東海再処理施設の廃止措置計画変更認可申請対応等について

令和6年2月15日
再処理廃止措置技術開発センター

○令和6年2月15日 面談の論点

工程洗浄後の状況に基づく性能維持施設の整理についてのコメントへの対応

図-1 アスファルト固化体貯蔵施設 (AS1) 貯蔵セル (R151) の雑固体廃棄物等の貯蔵状態

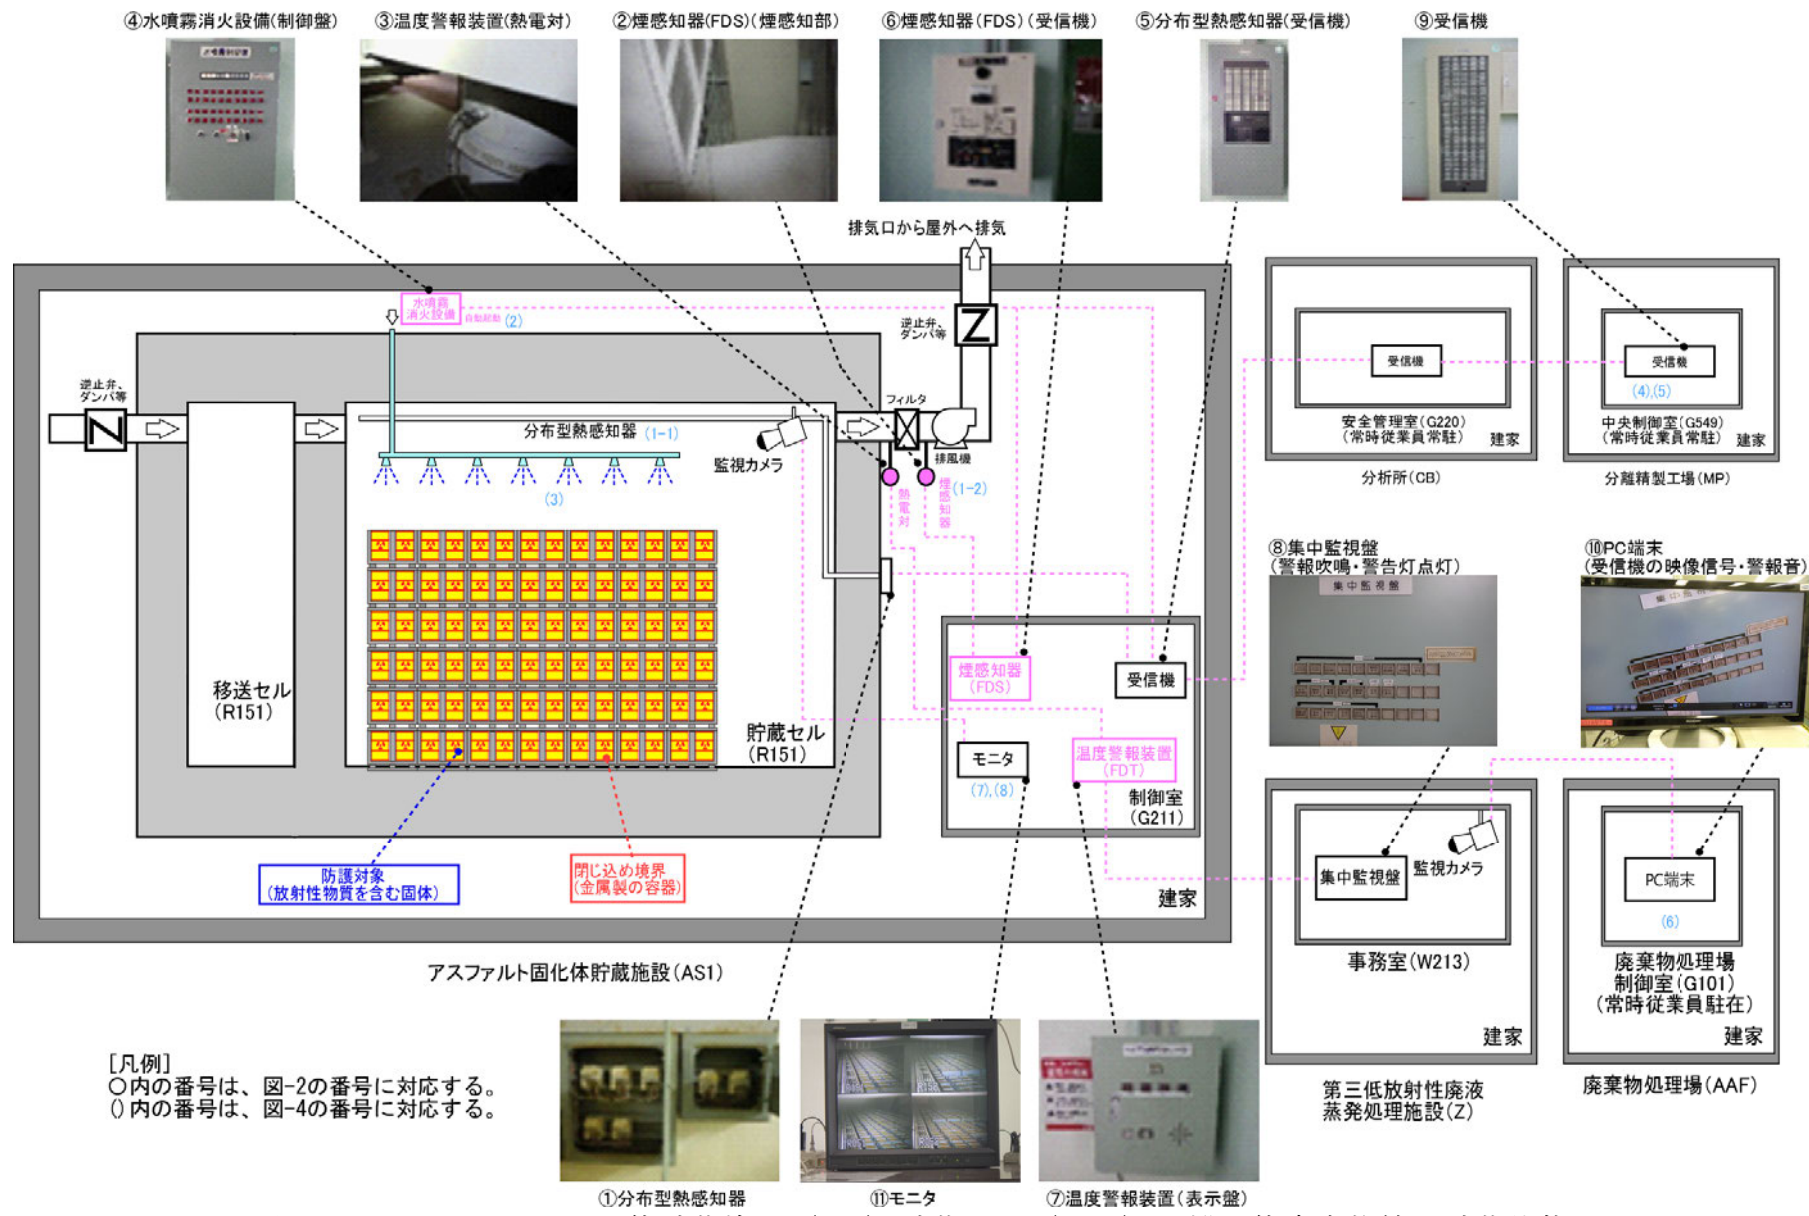
東海再処理施設安全監視チーム第 73 回会合においていただいたご指摘について、1月 22 日の面談において回答したものの、再度ご指摘を受けた①～③の内容について、以下のとおり回答する。

防護対象の保管状況、火災時の事象の流れ等を整理した結果、より確実に速やかな消火活動を行うために以下の改善を行う。

- 速やかに公設消防へ通報するため、セル換気系ダクトに設置したセル内温度警報装置（FDT）による排気温度の異常を感知した際に公設消防へ通報することについては公設消防と調整したのち要領等を改訂する（令和6年度末を目途に実施）。
- 再燃火災が発生した場合並びに煙感知器（FDS）又は分布型熱感知器が故障等により火災を感知できない場合に手動操作により速やかな消火を行うため、廃棄物処理場（AAF）廃棄物処理場制御室（G101）に常駐する従業員が手動操作で水噴霧消火設備を用いた消火を実施できるよう要領等を改訂し教育訓練を行う（令和5年度末までに実施）。
- 速やかに水噴霧消火設備による初期消火を行うため、自動起動の条件を「分布型熱感知器及び煙感知器（FDS）の火災感知」から「分布型熱感知器及びセル内温度警報装置（FDT）の火災感知」へ変更する（令和6年度末を目途に実施）。

図-5 アスファルト固化体貯蔵施設 (AS) 貯蔵セル (R151) に隣接する区域
(令和5年6月8日規制庁面談資料に一部加筆)

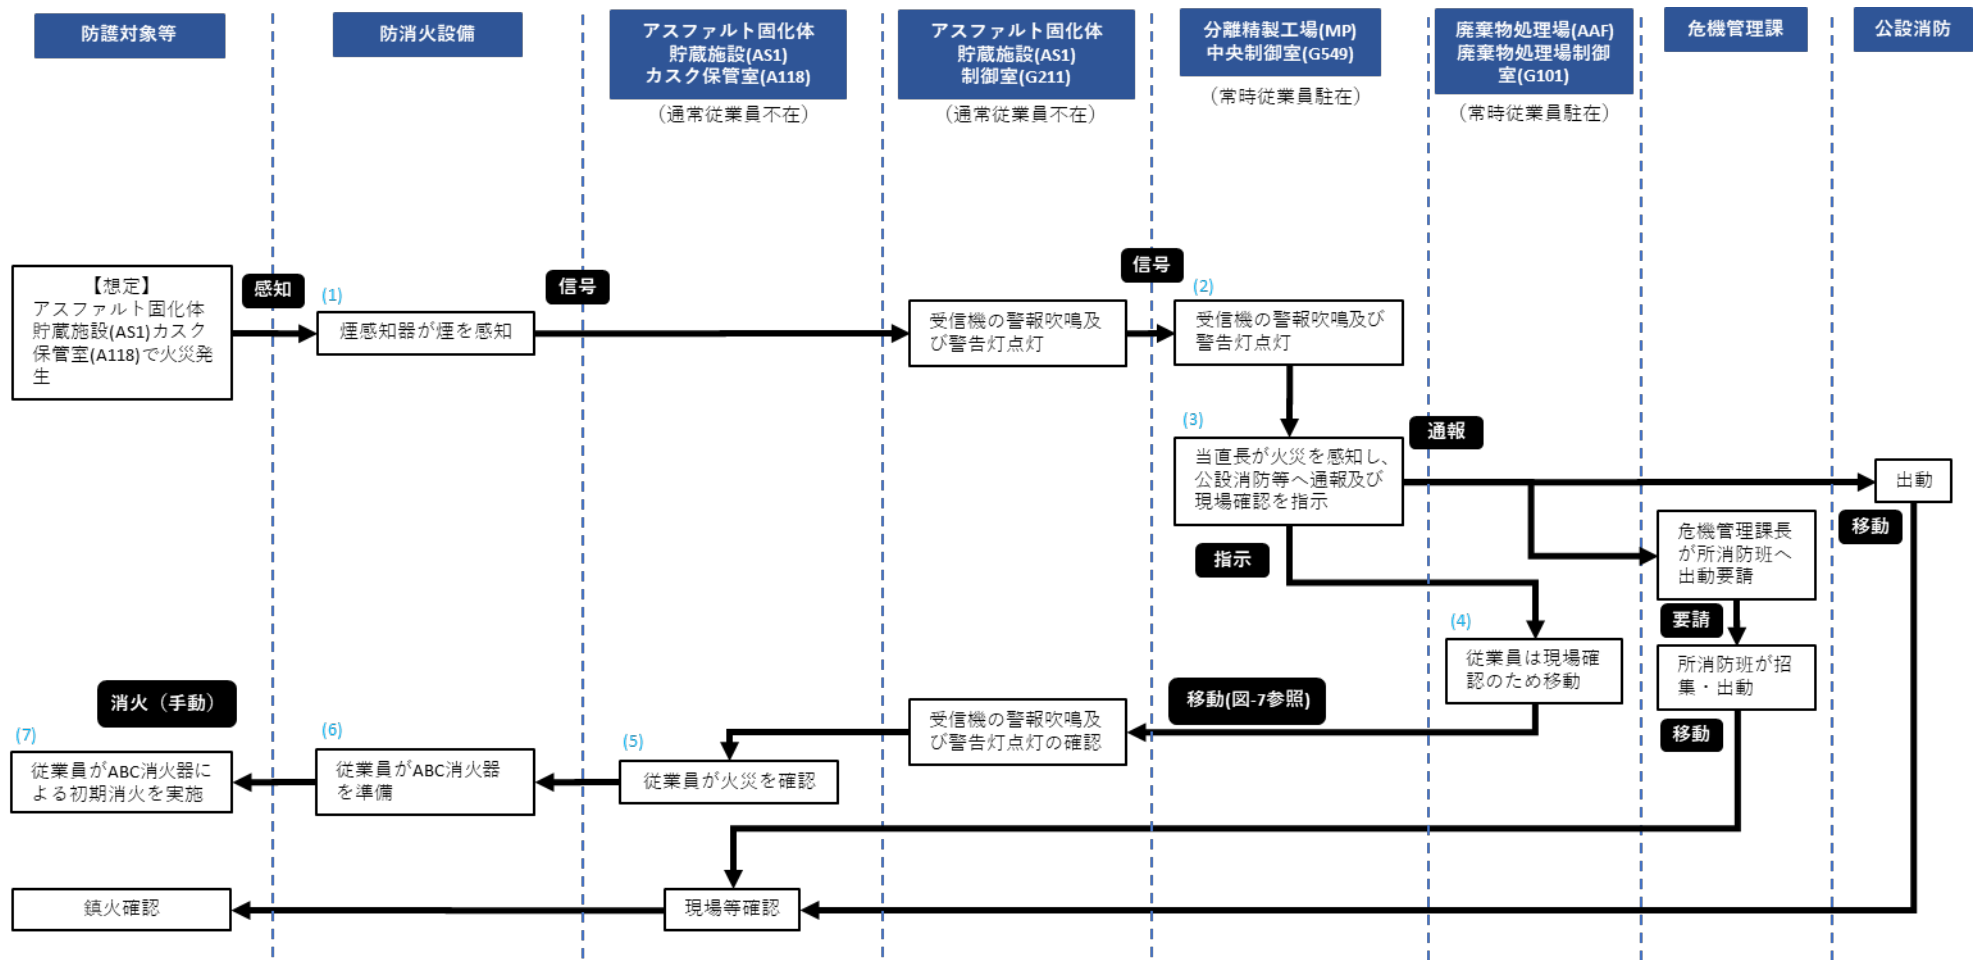
貯蔵セル（R151）の隣接区域のうち貯蔵セル（R152）には可燃性のアスファルト固化体及びプラスチック固化体を貯蔵している（図-5、参考資料）。貯蔵セル（R152）内で火災が発生した場合には、貯蔵セル（R151）と同様に分布型熱感知器が火災を感知するとともにセル換気系ダクトに設置した煙感知器（FDS）によるセル排気の煙を感知すると自動で水噴霧消火設備による初期消火を行う。カスク保管室（A118）の電気機器が発火源となり火災が発生した場合には、消防法に基づき設置している煙感知器等により火災を感知できる。火災を感知した場合、分離精製工場（MP）中央制御室（G549）に常駐する当直長は公設消防、危機管理課の順で通報する。また、廃棄物処理場（AAF）廃棄物処理場制御室（G101）に常駐する従業員が駆け付け、消防法に基づき設置している近傍の ABC 消火器及び屋内消火栓を用いて初期消火（30 分以内）を行う。これら煙感知器等、ABC 消火器等は消防法に基づく定期点検を実施している。

貯蔵セル（R151）の隣接区域のうちカスク保管室（A118）の電気機器から火災が発生した場合を例として、火災発生時の事象の流れを図-6、移動経路を図-7 並びに初期消火及び火災を確認するまでの経過時間を図-8 にそれぞれ示す。
